BRUXELLES URBANISME ET PATRIMOINE
DIRECTION DES MONUMENTS ET DES SITES
Monsieur Thierry WAUTERS
Directeur
C.C.N.- Rue du Progrès, 80, boîte 1
1035 BRUXELLES

Objet : SCHAARBEEK. Avenue Latinis, 50. Eglise Sainte-Suzanne. Restauration et rénovation de l'ancienne chapelle baptismale et du hall d'entrée. Avis de la CRMS préalable à l'introduction de la demande de permis unique.

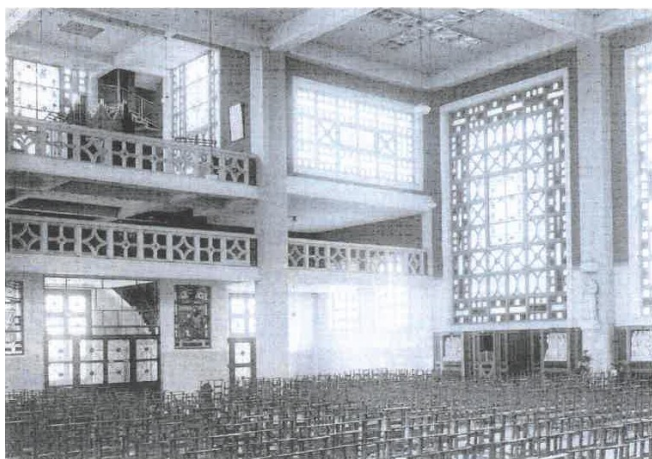
Cette demande concerne la rénovation de la chapelle de semaine de l'église Sainte-Suzanne et la réhabilitation de son accès latéral depuis le portail d'entrée. La chapelle étant aujourd'hui accessible par la nef centrale, via la double porte installée au-delà du portail, cette intervention doit permettre de sécuriser l'église en journée, tout en gardant la chapelle accessible. Les interventions proposées sont :

La CRMS estime les objectifs du projet très louables puisqu'ils confortent la fonction de ce lieu de prière en même temps qu'ils préservent les vues vers la nef tout en sécurisant l'église. Le projet permet également de requalifier les espaces, aujourd'hui assez vétustes. La Commission encourage donc le demandeur à poursuivre le projet en collaboration étroite avec la DMS, tout en intégrant les remarques formulées ci-après.

- La CRMS marque son accord sur les options de mise en peinture des murs mais demande de définir les teintes exactes en fonction d'une étude stratigraphique, à réaliser. Dans toute la mesure du possible, on se rapprochera de l'état chromatique d'origine.

- A propos des installations techniques, la CRMS insiste sur l'intérêt (patrimonial et économique) d'examiner le renouvellement des systèmes de chauffage et de ventilation à l'échelle globale de l'église. Si, néanmoins, la Fabrique d'église souhaite améliorer les conditions d'occupation de la chapelle sur le court terme, la Commission ne s'opposerait pas au renouvellement de l'installation de chauffage à condition de restreindre au maximum son impact visuel et matériel sur le bâti et ceci sans entraver la possibilité d'une réouverture future de la chapelle vers l'espace central (voir ci-après). Les documents actuellement disponibles ne permettant pas d'évaluer sous cet angle les deux variantes proposées (situation projetée - p. 16), les documents plus complets devront être soumis à l'accord préalable de la DMS.

- La CRMS demande de simplifier le projet d'éclairage et de limiter le nombre de spots au strict minimum. Dans le portail d'entrée, il y aurait lieu de prévoir un éclairage de qualité homogène et englobant, effet difficile à atteindre au moyen de spots (attention aussi à l'effet d'aveuglement). L'éclairage des menuiseries situées au-dessus du passage vers la chapelle (dites claustras) mettrait en évidence un aménagement provisoire composé de pièces de récupération et n'est pas approprié. L'éclairage du sas, très peu profond, ne semble d'ailleurs pas s'imposer.

- Enfin, la Commission ne s'oppose pas à la réalisation dans la chapelle d'un faux-plafond avec éclairage intégré, mais elle craint que la forme de la croix centrale, n'offre pas une lumière homogène et fonctionnelle. Elle attire également l'attention sur la complexité de ce dispositif en termes de gestion et d'entretien des sources et des *drivers* intégrés. Elle plaide pour la recherche d'une solution fonctionnelle plus simple et sobre.
